Auszug aus dem Sitzungsbuch des Bauausschusses Miltenberg über die Sitzung des Bauausschusses am 14.09.2021

TOP 4 Änderung Bebauungsplan "Schafätsäcker Mainbullau" mit Änderung Flächennutzungsplan; Beratung und Beschlussfassung zu den zur Behörden- und Bürgerbeteiligung eingegangenen Stellungnahmen

FNP-Plan zweite Beteiligung

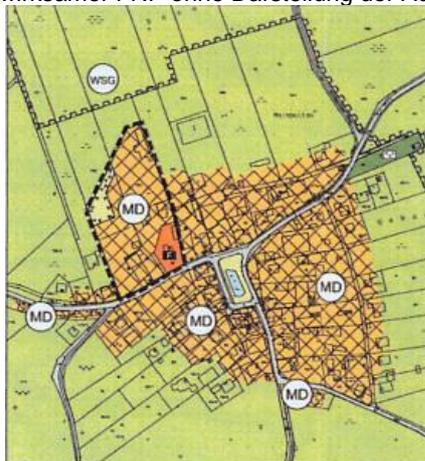
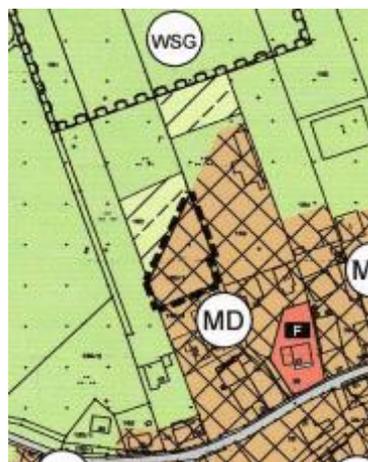
Im vorliegenden Planteil der Flächennutzungsplanänderung sind auf der Teilfläche der Fl.Nr. 163/2 ebenfalls Flächen für Maßnahmen zum Schutz, zur Pflege und zur Entwicklung von Boden, Natur und Landschaft dargestellt. Laut Begründung soll die durch das geplante Vorhaben entfallende Ausgleichsfläche auf die südliche Teilfläche Fl.Nr. 162 Gemarkung Mainbullau außerhalb des Geltungsbereiches des Bebauungsplanes verlegt werden. Die Fl.Nr. 163/2 ist als Ausgleichsfläche laut Begründung somit nicht vorgesehen. Die Darstellung als Ausgleichsfläche in diesem Bereich ist im Änderungsplan des Flächennutzungsplanes somit entsprechend der parallel durchgeführten Bebauungsplanänderung zurückzunehmen. Wir bitten um eine einheitliche Darstellung der Ausgleichsfläche im Änderungsplan des Bauungs- und Flächennutzungsplanes.

Die Ausgleichsfläche auf Fl.Nr. 163/2 Gemarkung Mainbullau wurde nach der ersten Beteiligung (§ 3 Abs.1 bzw. § 4 Abs. 1 BauGB) in den Änderungsplan zum FNP eingetragen. Die Fläche liegt, ebenso wie die im aktuellen Bebauungsplan-Änderungsverfahren dargestellte Ausgleichsfläche auf Fl.Nr. 162 Gemarkung Mainbullau, außerhalb des Geltungsbereiches der Bebauungsplan- und auch der FNP-Änderung.

Das Landratsamt hatte im Zuge der ersten Beteiligung gefordert, die Ausgleichsfläche auf Fl.Nr. 162 neben dem Bebauungsplan auch im FNP darzustellen. In den Planteil wurde daraufhin auch die bereits im Zuge der Aufstellung des Bebauungsplanes in den Jahren 2013-2015 außerhalb des Geltungsbereiches des BPlanes vorgesehene Ausgleichsfläche auf Fl.Nr. 163/2 eingetragen. Im damals parallel zur Aufstellung des BPlanes durchgeführten Verfahren zur Änderung des Flächennutzungsplanes wurde die Darstellung der Ausgleichsfläche nicht gefordert.

Nach Rücksprache mit dem Landratsamt wurde folgende Vorgehensweise vereinbart: Da die Eintragung der Ausgleichsflächen im FNP kein „Muss“ ist, wird die Darstellung beider Flächen im FNP wieder entfernt. Bei einer Darstellung der Fläche auf Fl.Nr. 163/2 wäre ansonsten ein neuer Beschluss zum FNP erforderlich. Die Streichung der Flächen im FNP ist unschädlich, da beide Flächen in der Legende des Bebauungsplanes beschrieben und zugeordnet sind. Die Flächen sind nachrichtlich im Planteil des Bebauungsplanes außerhalb des Geltungsbereiches dargestellt.

Die Herausnahme der Flächen aus dem FNP stellt nach Rücksprache mit dem Landratsamt eine redaktionelle Änderung dar, die keine erneute Beteiligung nach sich zieht. Damit kann der Feststellungsbeschluss zum FNP in einer der nächsten Sitzung des Stadtrates, möglichst am 15.09.21, erfolgen.
